改善箇所説明図

エンジンコントロールユニット

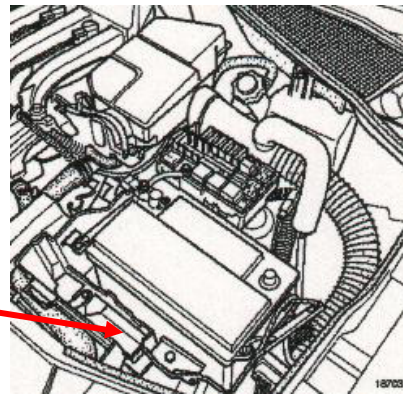
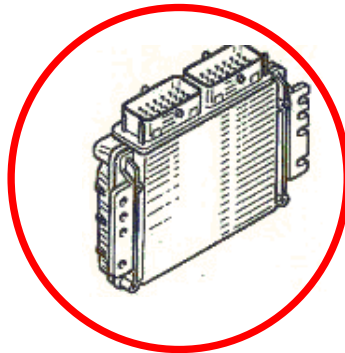
基準不適合発生箇所

エンジンコントロールユニットのプログラムが不適切なため、走行中に突然警告灯が点灯するとともに、エンジン回転の制御ができず、アクセル操作を行っても回転が上がらなくなったり、勝手に回転が上がるなどエンジンが不安定となるおそれがある。

全車両、エンジンコントロールユニット番号を確認し、対策プログラムに変更する。

原動機室にルノー指定ステッカーを貼付する。
